Ref.: Contratación Directa #2017CD-000118-01
"Trabajos varios de mantenimiento en CAP, CPP y Telecomunicaciones"

Nos permitimos comunicarle las siguientes aclaraciones al cartel en mención:

Traslado de condensadores del sótano:

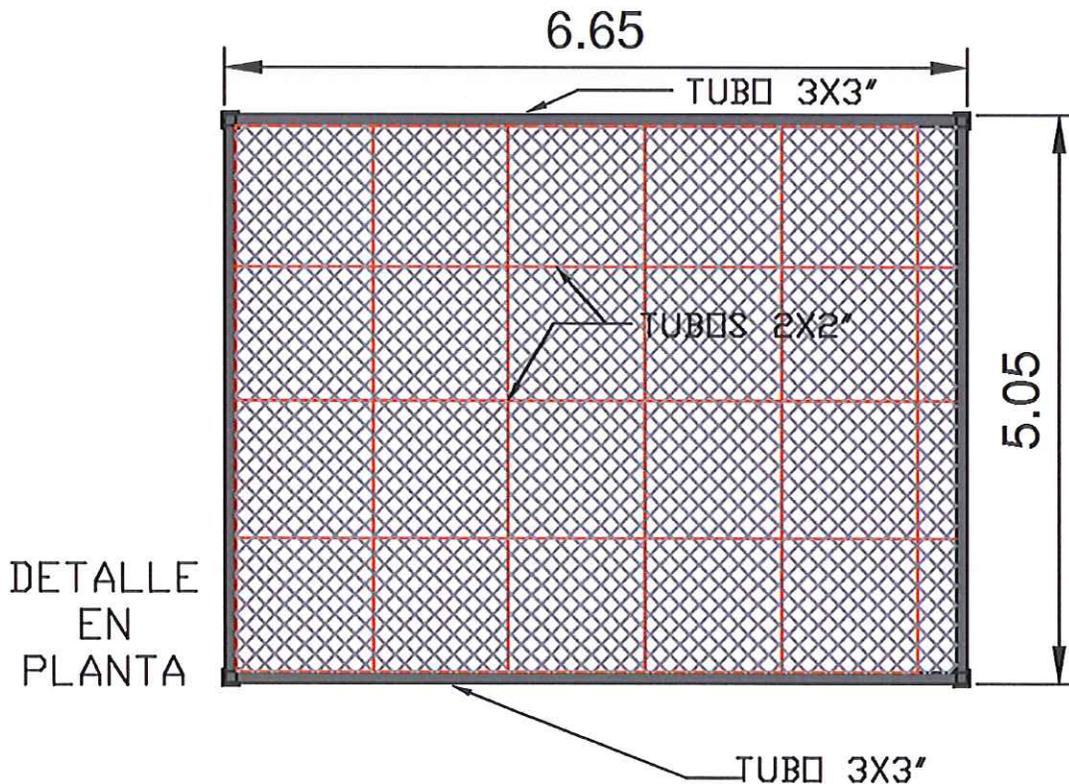
Incluir en una línea de presupuesto independiente. El desmontaje y montaje de dos puertas de aluminio y vidrio de 0.915m de ancho x2.10m de alto, esto con el propósito de pasar las unidades condensadoras.
